リコール届出一覧表

リコール届出日：令和 2年 10月 30日

リコール届出番号	外-3115	リコール開始日：準備出来次第	
届出者の氏名又は名称	Groupe PSA Japan株式会社 代表取締役 トマ ビルコ (製作国： フランス共和国) (製作者名： オートモビル・プジョー) (問い合わせ先： 0120-840-240 プジョーコール)		
不具合部位（部品名）	原動機（リザーバータンクブリーザーホース）		
基準不適合状態にあると認める構造、装置又は性能の状況及びその原因	冷却水リザーバータンクブリーザーホースにおいて、取付工程での配策が不適切なため、ラジエターホースに接触することがある。そのため、車両振動等によりラジエターホースが損傷し冷却水が漏れて、最悪の場合、エンジンオーバーヒートに至るおそれがある。		
改善措置の内容	全車両、リザーバータンクブリーザーホースの配策状況を点検し、不適切な場合は配策を修正する。なお、ブリーザーホースやラジエターホースに損傷がみられる場合は、損傷している部品を新品に交換する。		
不具合件数	0 件	事故の有無	0 件
発見の動機	本国からの情報による。		
自動車使用者及び自動車分解整備事業者に周知させるための措置	<ul style="list-style-type: none"> ● 使用者 : 電話・ダイレクトメールにて通知する。 ● 自動車分解整備事業者 : 対象台数が少数であり、全ての使用者を把握しているため、機関誌等への掲載は行わない。 ● 対策実施済車両 : 対策済車両には、運転者席側ドア開口部のドアロックストライカー付近に外-3115のステッカーを貼付する。

改善箇所説明図

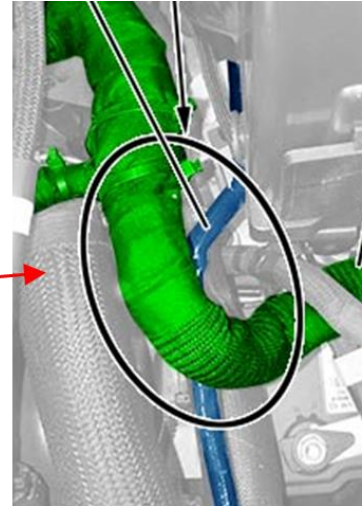
リザーバータンク
ブリーザーホース

冷却水リザーバータンクブリーザーホースにおいて、取付工程での配策が不適切なため、ラジエーターホースに接触することがある。そのため、車両振動等によりラジエーターホースが損傷し冷却水が漏れて、最悪の場合、エンジンオーバーヒートに至るおそれがある。

全車両、リザーバータンクブリーザーホースの配策状況を点検し、不適切な場合は配策を修正する。なお、ブリーザーホースやラジエーターホースに損傷がみられる場合は、損傷している部品を新品に交換する。
